# 柏崎刈羽原子力発電所 3号炉 高経年化技術評価書について

2023年1月19日  
東京電力ホールディングス株式会社

## 全体概要

### (2) 当該解析プログラムの設工認への使用実績

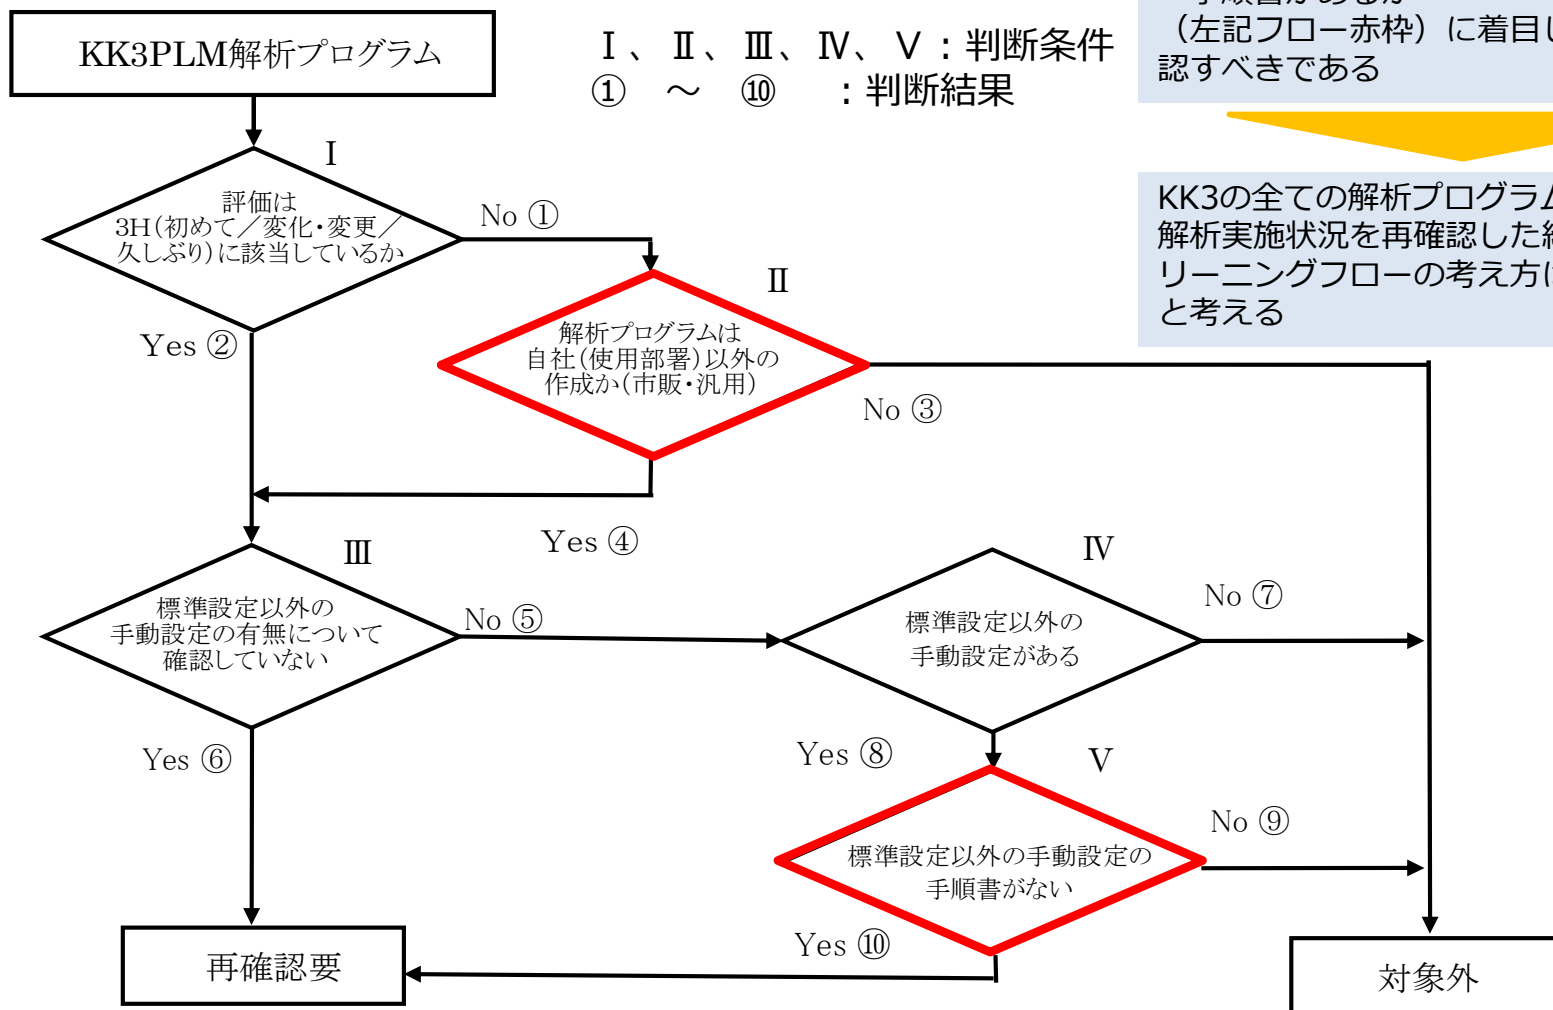
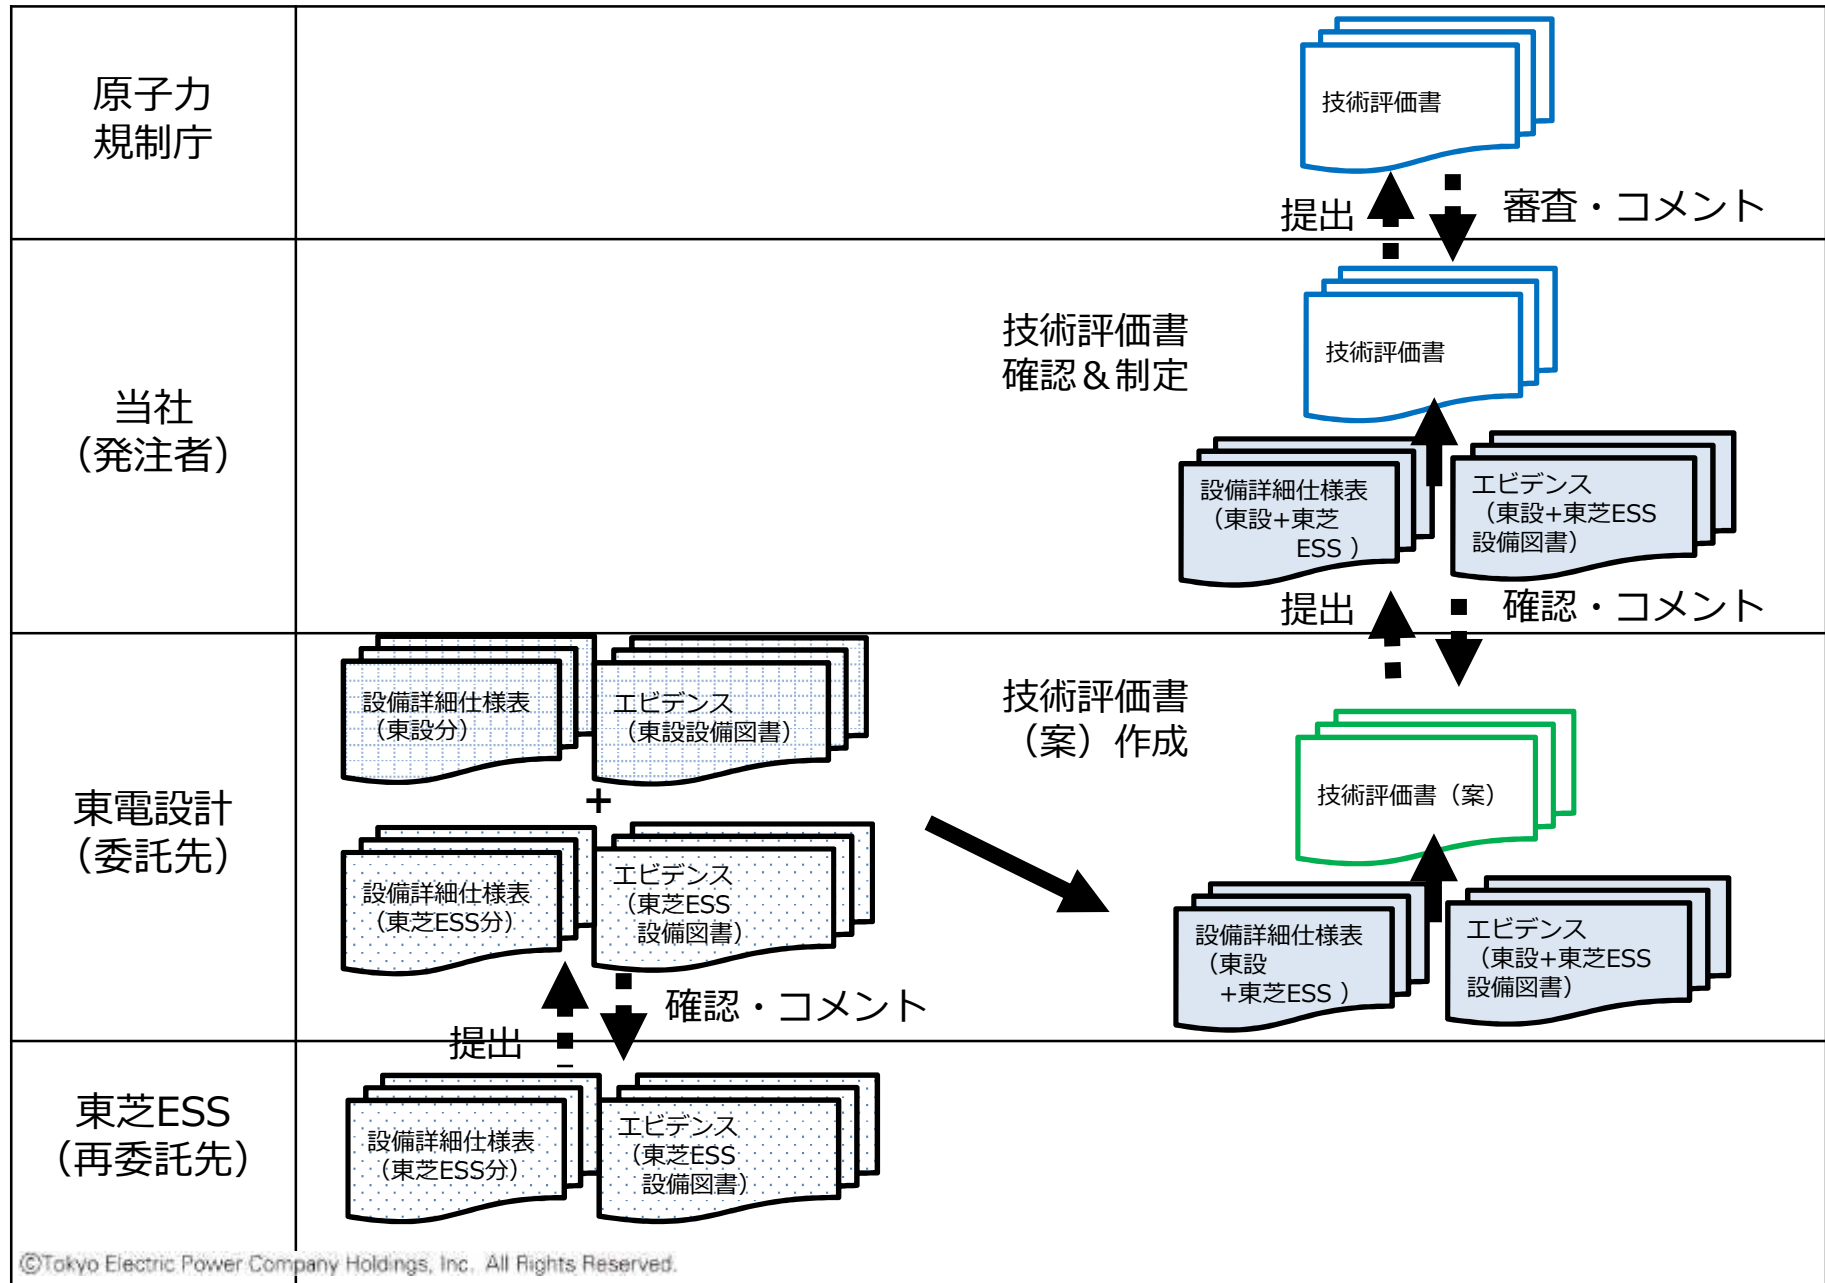
指摘事項は  
スクリーニングフローの妥当性について  
・ 解析プログラムが自社作成か  
・ 手順書があるか  
(左記フロー赤枠) に着目して妥当か確認すべきである

KK3の全ての解析プログラムについて、  
解析実施状況を再確認した結果、スクリーニングフローの考え方は妥当である  
と考える
